女川原子力発電所2号炉審査資料	
資料番号	O2DS-1-2(改0)
提出年月日	2023年10月10日

# 女川原子力発電所2号炉 所内常設直流電源設備（3系統目）の設置 審査会合における指摘事項に対する回答

2023年10月  
東北電力株式会社

図1-1 所内常設直流電源設備（3系統目）概略系統図

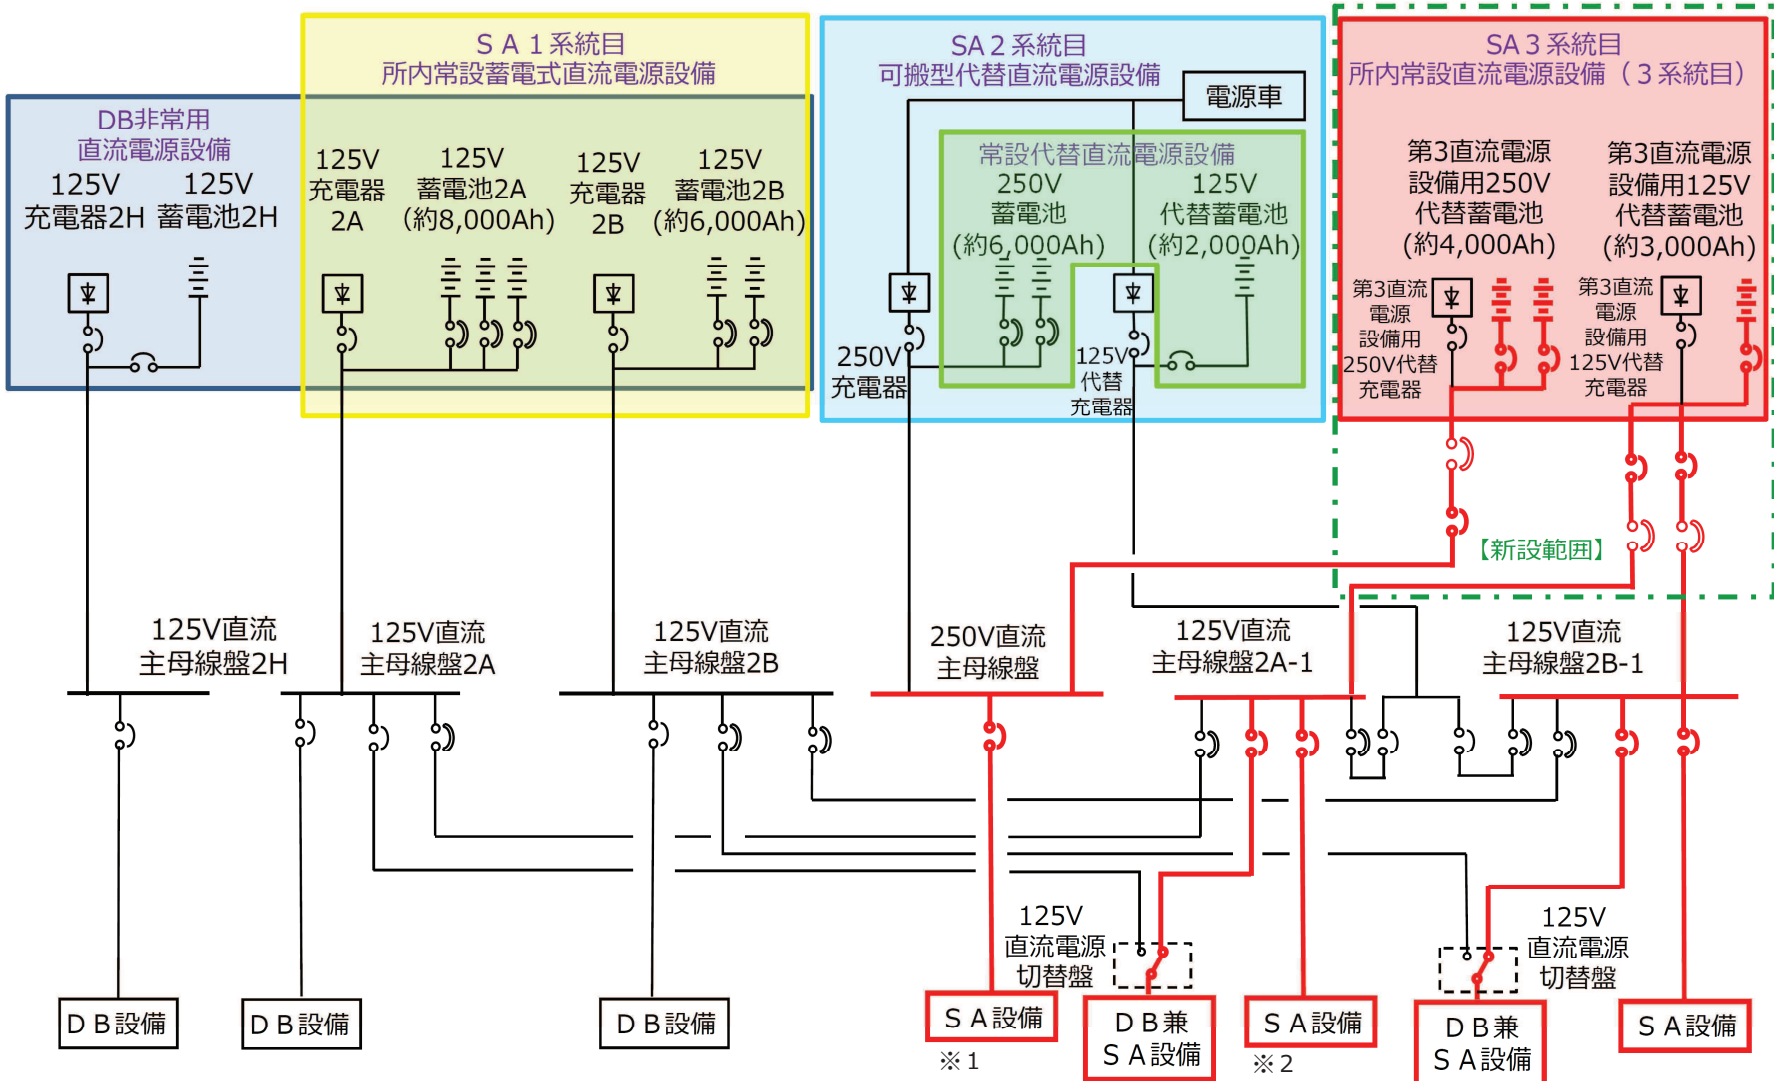
所内常設直流電源設備（3系統目）（以下、「第三電源」という。）の設置について、直流駆動低圧注水系は第三電源の負荷として見込まないとしているが、基準適合性の観点から説明すること。

- 常設直流電源設備（3系統目）からの電源供給が必要な設備について、直流駆動低圧注水系は特定重大事故等対処施設又は化学消防自動車（自主対策設備）により機能を代替することが可能であり、所内常設直流電源設備（3系統目）の負荷として見込まない設計としていた。
- しかしながら、特定重大事故等対処施設は、重大事故等対処設備の更なる信頼性向上のため設置するものであり、特定重大事故等対処施設と所内常設直流電源設備（3系統目）が補い合う関係性ではない、との指摘を受けた。
- 上記の指摘を踏まえ、設置許可基準規則第57条第2項への基準適合について、直流駆動低圧注水系の更なる信頼性向上を図る観点から、所内常設直流電源設備（3系統目）の負荷として直流駆動低圧注水系を追加し、表1-1のとおり蓄電池容量を変更する。

- ※ 1 直流駆動低圧注水系ポンプ
- ※ 2 直流駆動低圧注水系（制御，電動弁）を含む
